PROPUESTA DE MODIFICACIÓN DE LA FICHA N° 818 DEL CATÁLOGO DE EDIFICIOS DE LA CIUDAD Y SU ENTORNO

PROPUESTA DE MODIFICACIÓN DE FICHA Nº 818 DEL CATÁLOGO DEL PEPHC DE EDIFICIOS DE LA CIUDAD Y SU ENTORNO, LOCALIZADA EN LA C/ CHAMORRO 25.

6. Propuestas de modificación de fichas de catálogo 818

Parcela ocupada por la edificación (de contorno rojo y fondo verde) sobre plano parcelario del PEPPHC.
Fuente: Elaboración propia.

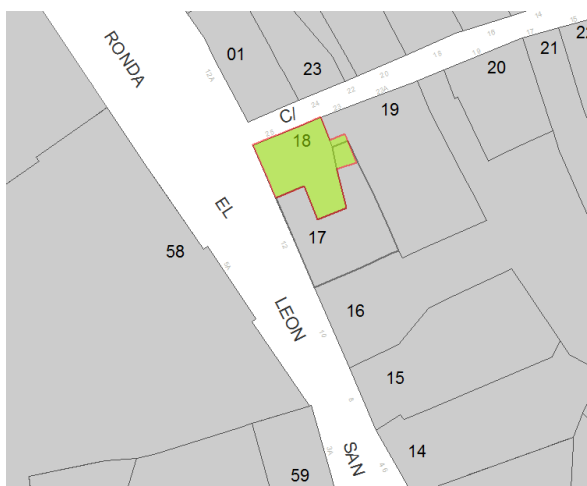
El inmueble se sitúa sobre la parcela catastral número 6106118 y ocupa una superficie 122 m² y no de 114 m² como recoge en su ficha el catastro, ya que su límites reales difieren con respecto a los allí reflejados.

A partir del análisis de la parcela ocupada por la edificación se constata que existe un error material en el plano parcelario del PEPPHC, ya que los límites de esta difieren de los límites reflejados en el plano parcelario señalado. El error parece proceder del parcelario catastral, base planimétrica que se usó en la redacción del PEPPHC.

En consecuencia La propuesta de Modificación de las fichas adjunta, conlleva la modificación del plano parcelario O.4 del PEPPHC, ya que existe, como ha quedado descrito en la memoria, un error material en él; al no corresponderse el plano del PEPPHC a la realidad preexistente al 23/12/2005 -fecha de aprobación del PEPPHC- y sin que sea una pretensión cambiar el parcelario preexistente.

DETERMINACIONES GRÁFICAS

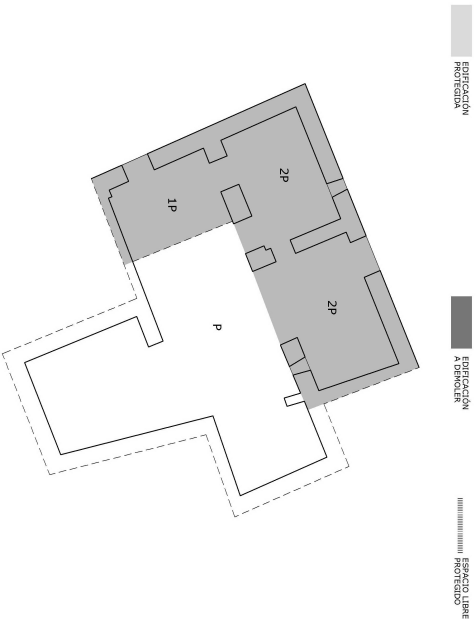
ALCANCE DEL NIVEL DE PROTECCIÓN	
TOTALIDAD	☐
FACHADA	☒
ESTRUCTURA	☒
CUBIERTA	☒
PATIO	☐
ELEMENTOS SINGULARES	☒
ESPACIO LIBRE DE PARCELA	☐
OTROS	☐

INTERVENCIONES PERMITIDAS EN EL ÁREA PROTEGIDA	
CONSERVACIÓN:	☒
RESTAURACIÓN:	☒
REHABILITACIÓN I:	☒
REHABILITACIÓN II:	☒
PARÁMETROS BÁSICOS DE ORDENACIÓN	
CONDICIONES DE LA EDIFICACIÓN	
Según ordenanza.	
CONDICIONES DE USO	
Residencial zona histórica	
CONDICIONES DE PARCELACIÓN	
AGREGACIÓN / SEGREGACIÓN:	REALINEACIONES:
CAUTELA ARQUEOLÓGICA	
CAUTELA SUBYACENTE:	CAUTELA EMERGENTE: GRADO II
CRITERIOS PARTICULARES DE INTERVENCIÓN	
Se mantendrán las alturas existentes, así como las topologías de cubierta preexistentes. La localización del patio deberá ser central dentro de la parcela, para permitir una lectura diferente de la edificación preexistente frente a las ampliaciones
